### RESOLUCIÓN No. ACP-JD-RM 20-1158 (de 1 de octubre de 2020)

*“Por la cual se aprueba el permiso de compatibilidad con la operación del Canal para el diseño, transporte, suministro, construcción, equipamiento, instalación, pruebas, puesta en servicio y garantías del proyecto Línea 3 de Metro de Panamá, así como para las actividades de construcción relacionadas a ese proyecto, a ejecutarse entre los distritos de Panamá, provincia de Panamá y Arraiján, provincia de Panamá Oeste”*

**Third Party Review for Transit Tunnel  
under Panama Canal at Balboa Reach**

**Final Technical Criteria and Findings Report**

Figura 1

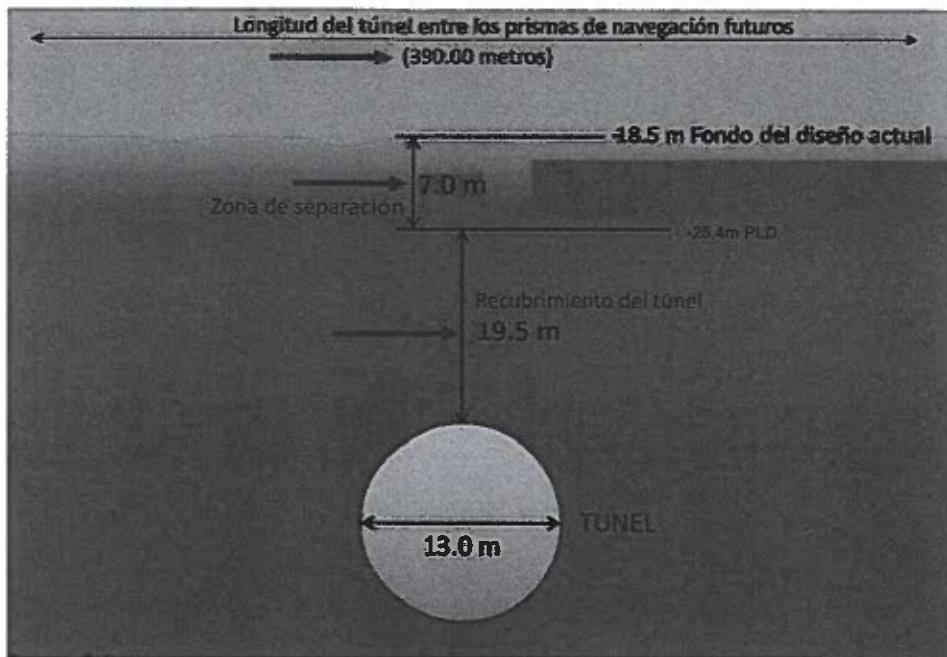
- a. Ningún tramo del túnel podrá construirse a menos de 1.5 veces su diámetro, medido a partir de la zona de separación definida por la ACP para este proyecto, hasta la corona del túnel, a lo largo del alineamiento entre los prismas de navegación (para referencia ver Figura 1). Para este proyecto se considera “diámetro” la dimensión exterior de la cabeza cortadora de la máquina tuneladora. En el evento de que durante la fase de diseño o construcción, cambie el diámetro o alineamiento del túnel, deberán cumplir con lo antes indicado.

Figura 1

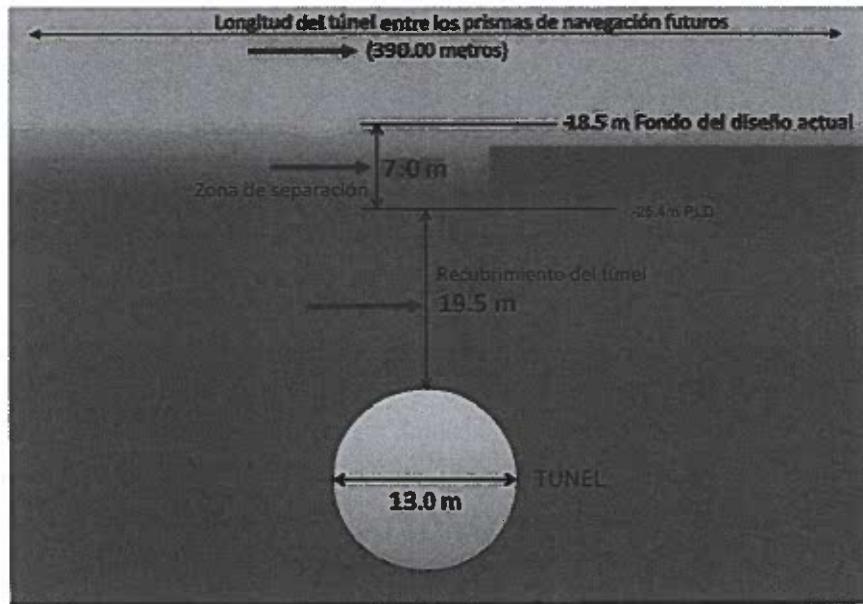
- Ningún tramo del túnel podrá construirse a menos de 1.5 veces su diámetro, medido a partir de la zona de separación definida por la ACP para este proyecto a lo largo del alineamiento entre los prismas de navegación (para referencia ver Figura 1). Para este

proyecto se considera “diámetro” la dimensión exterior de la cabeza cortadora de la máquina tuneladora.

Figure 5: Schematic Geotechnical Profile along the Tunnel in the Canal Area

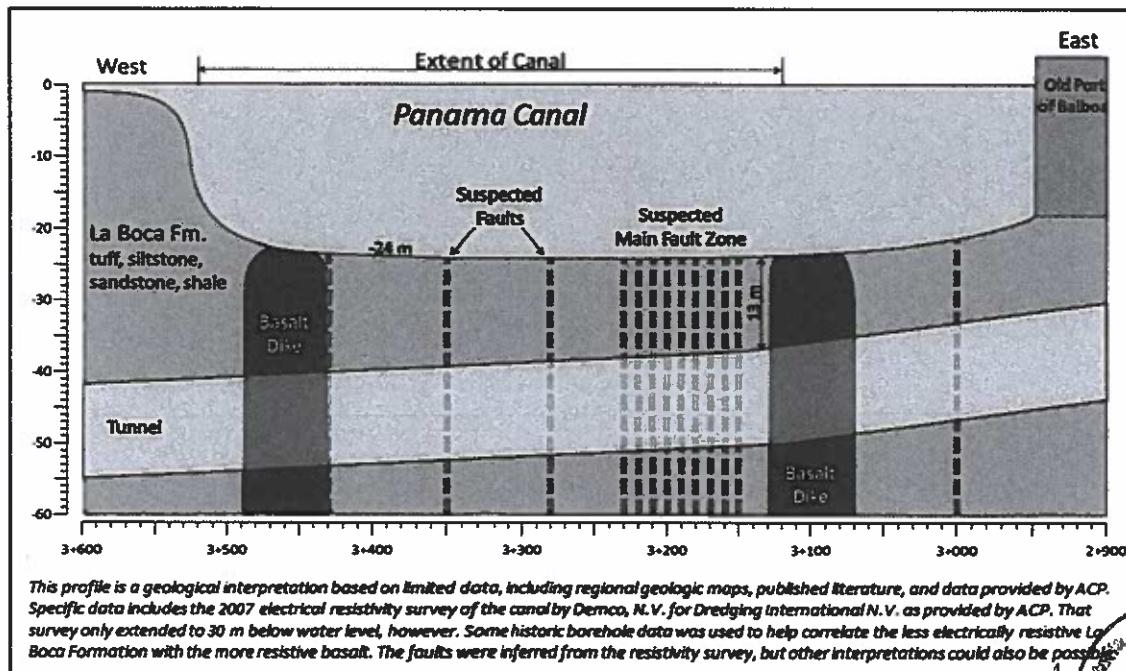
Figure 5 is a schematic geotechnical profile along the tunnel alignment looking northward. The profile shows two basalt dikes intruding into the La Boca Formation. It also shows several suspected faults, including a "Suspected Main Fault Zone." These features are based on limited information, as described below, and should be considered speculative. A detailed geotechnical investigation is needed to properly identify the specific conditions along the alignment.

Figure 7: Fault Interpretation of Resistivity Survey

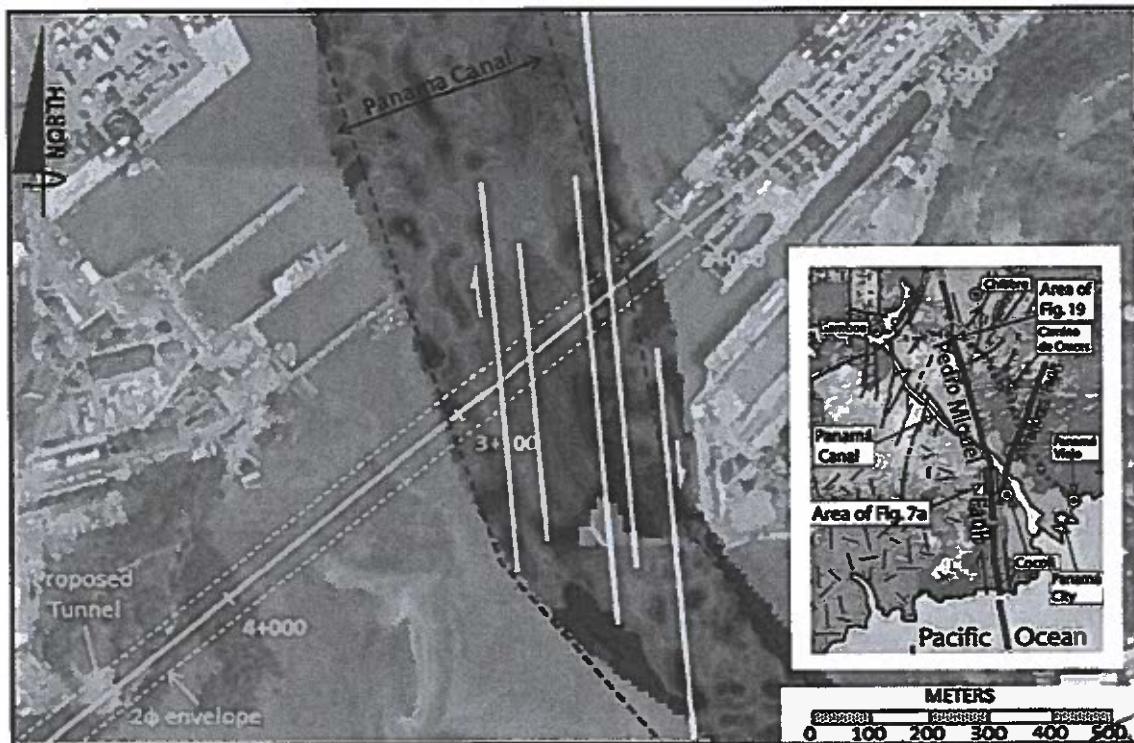
Figure 7 is an interpretation that shows possible faults. The darker blue lineaments were considered to be zones of highly fractured rock or fault gouge, and the red and yellow areas were considered to be solid rock.

Lineaments running parallel to the trend of the canal were disregarded based on the assumption that they were probably dredge scars. The interpreted faults are parallel to the Pedro Miguel Fault (Figure 7 inset), and with the same sense of movement. This pattern of parallel faults is typical of large wrench fault systems.

Figure 8: Basalt Dike Interpretation of Resistivity Survey

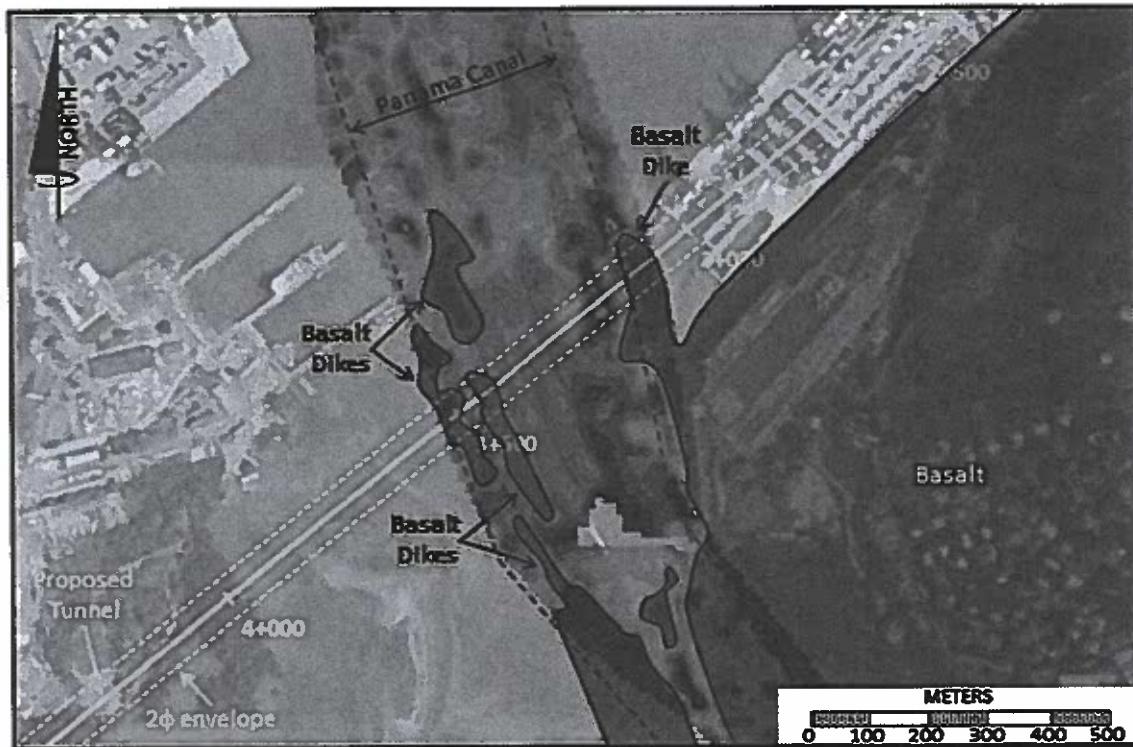
Figure 8 is an interpretation that shows possible basalt dikes crossing the tunnel alignment near the canal. Areas of high resistivity were interpreted as basalt and areas of low resistivity were interpreted as the La Boca Formation. The basalt areas were tied into a large area of basalt to the east of the canal that was mapped by Stewart and Stewart, 1980, and to occurrences of basalt in the geotechnical borings (Figure 4). Dacite was not distinguished from basalt on Figure 8 because basalt and dacite would have similar responses to the resistivity survey.

The interpretations in Figures 5 through 8 were made by CH2M for the purposes of this study, using the limited information available. They are provided to illustrate the possibilities of what might be present along the tunnel alignment beneath the canal. Metro de Panama needs to perform a proper geotechnical investigation to identify the actual geologic conditions along the tunnel alignment.

Figure 9: Borings in Canal Area as Proposed by Metro de Panama

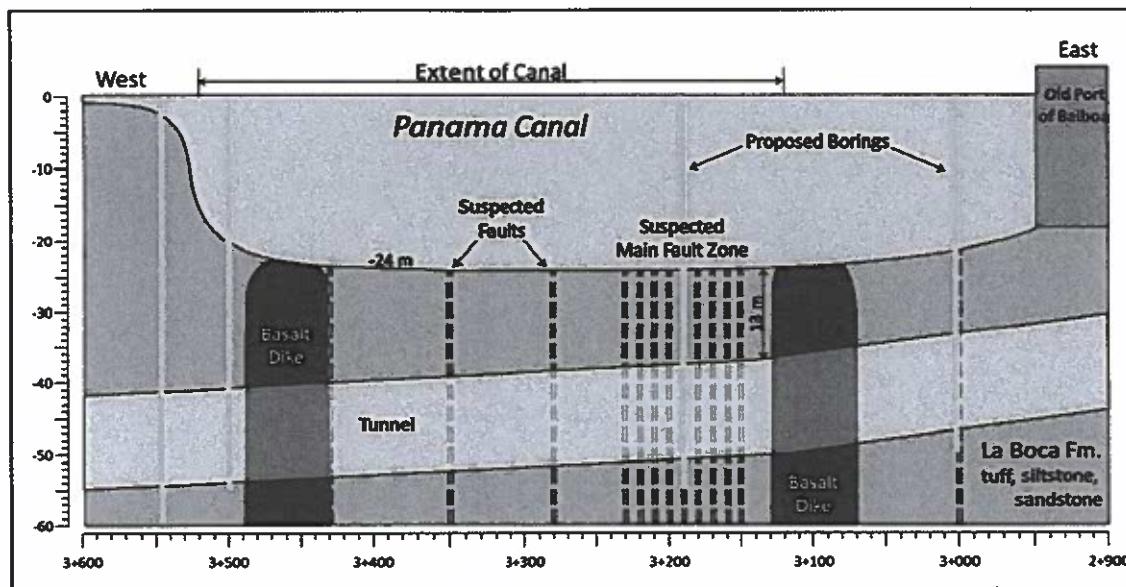
The *Estudio de Alternitava* (p. 20-21.) describes a geotechnical investigation that shall consist of 12 vertical borings between Balboa Station and the West Portal. Of these 12 borings, only four are close to the canal (Figure 9). These four borings extend 2 to 4 meters below the tunnel invert. Although the technical specifications were not provided, a table of quantities shows that this program includes core borings in rock with a large number of the tests most commonly used for tunnels of this sort.

There are two problems with this program of borings that may create a serious risk for ACP. The first is that the vertical borings by themselves are unlikely to demonstrate the ground conditions adequately. The profile in Figure 5 shows that the principal geologic features are vertically oriented. The suspected fault zones and the basalt dikes are more or less vertical and appear to cross the tunnel alignment at a high angle, as shown in Figures 7 and 8. Vertical borings will run parallel to these features and are unlikely to define them adequately. The second problem is that the quote above suggests that Metro de Panama may insist on drilling geotechnical borings in the canal, which would block shipping. When ACP refuses that request, then people could say any unexpected conditions are ACP's responsibility.

Metro de Panama has selected this investigation program based on their own perceived risks, including the budget of their project. ACP has different risks, however, and this program may not be adequate to meet its needs. Probably the biggest risk to ACP would be if the TBM became severely damaged and stuck under the canal and Metro de Panama said that the only way to save the project would be to sink a rescue shaft or make ground improvements in a place that would interfere with the transit of ships. This could put ACP in a difficult situation. The best way to reduce ACP's risk is to insist that the geotechnical investigation address the issues discussed above.

Figure 12 Cross-Section of the Tunnel

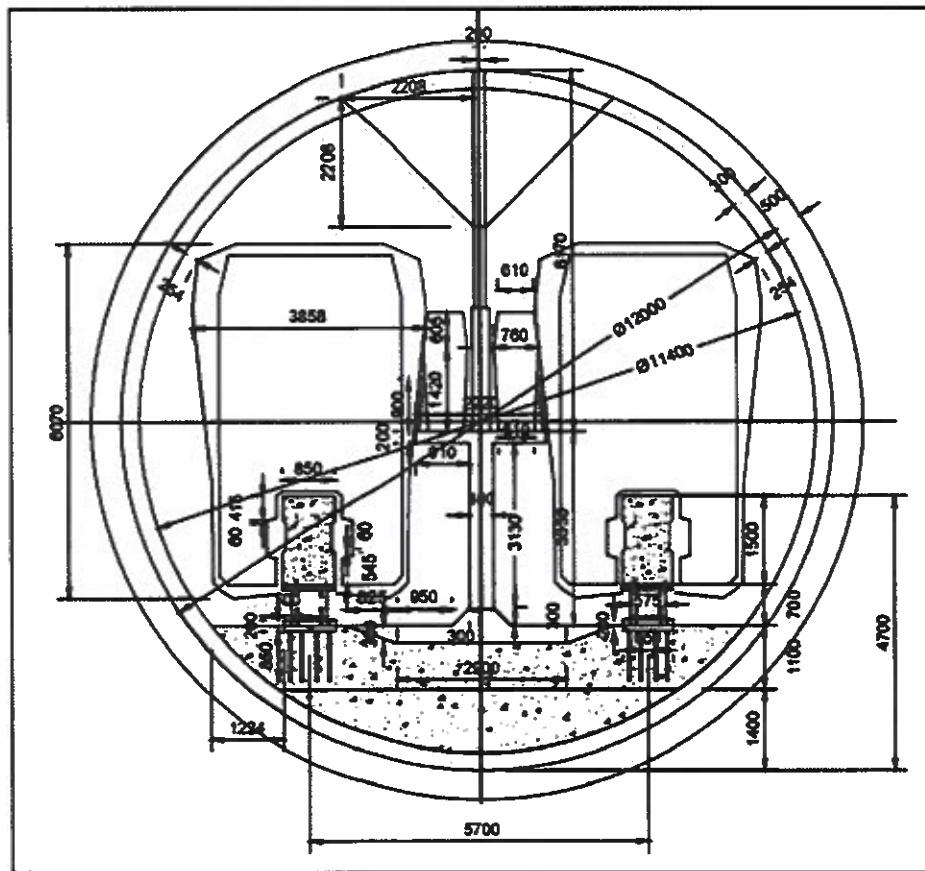
As a general rule, a tunnel constructed in rock should have a minimum of one diameter of rock cover, with at least a diameter and a half being optimal. If there is less cover, the lining might have to be made thicker to handle relatively greater differential pressure, and buoyancy might become an issue, especially where the ground is soft or weak.

Figure 12 is a cross section of the proposed tunnel. The tunnel has an inside diameter of 12 m, a lining thickness of 500 mm, and an outside diameter of 13 m. CH2M has done a preliminary spaceproofing analysis and is concerned that the proposed diameter may not be large enough to house all the necessary equipment and systems. Even though the suitability of the design for its intended purpose is completely the responsibility of Metro de Panama, a change in the tunnel diameter as the design proceeds could adversely affect ACP. (Spaceproofing is the process of making certain that all the required equipment and systems can fit in the tunnel safely, including room for construction and maintenance.) Spaceproofing is one of the most critical elements of transportation tunnel design and must be done early in the design process.

Figure 13: Tunnel Clearances from Metro de Panama's Analysis

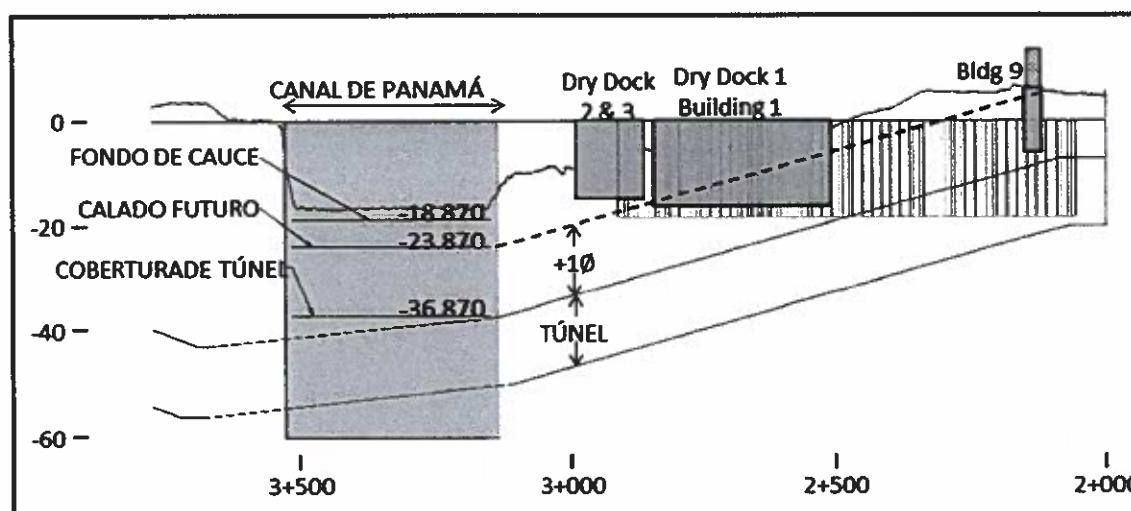
Figure 13 is a profile of the tunnel alignment where it passes under the canal and under the Port of Balboa. Under the canal, there is currently 18 m of cover between the tunnel lining and the bottom of the canal. Metro de Panama is proposing to provide a 5 m buffer for future canal dredging. This results in exactly 13 m of cover between the tunnel lining and the future draft of the canal. If further design analysis shows that the tunnel has to be larger, which is possible, then either the tunnel alignment will have to be deepened or there will be less than one diameter of cover. Since the canal has not yet been deepened to its future draft, the tunnel can probably be constructed safely at its present grade, even if the diameter is increased. When it comes time to deepen the canal, however, ACP will own a risk of compromising the safety and integrity of the constructed Metro system.

A second problem is that even if the tunnel diameter proves to be adequate, the future dredging contractor would have to be exceptionally accurate when dredging over the tunnel so as to achieve the required future draft without impinging on the one diameter of cover over the tunnel. If the dredging contractor excavated too deep and damaged the tunnel then ACP might be responsible to repair the tunnel.

ACP could mitigate these problems by requiring the tunnel to provide more clearance when passing under the canal and for Metro de Panama to design the tunnel for both un-dredged and dredged loading conditions, including checking for buoyancy in the dredged condition. The extra clearance should account for the real possibility that the tunnel diameter might have to be increased and for a reasonable factor of safety when planning and performing dredging operations. Requiring a deeper tunnel may not be easy, however. The proposed grade of the Metro Line as it goes down toward the canal is at 3 percent, which is steep for monorail operation. If the tunnel has to be enlarged by 1 meter, then it will have to be lowered 1 meter to maintain the minimum one diameter of cover. If it is determined that another meter is needed for dredging tolerance, then
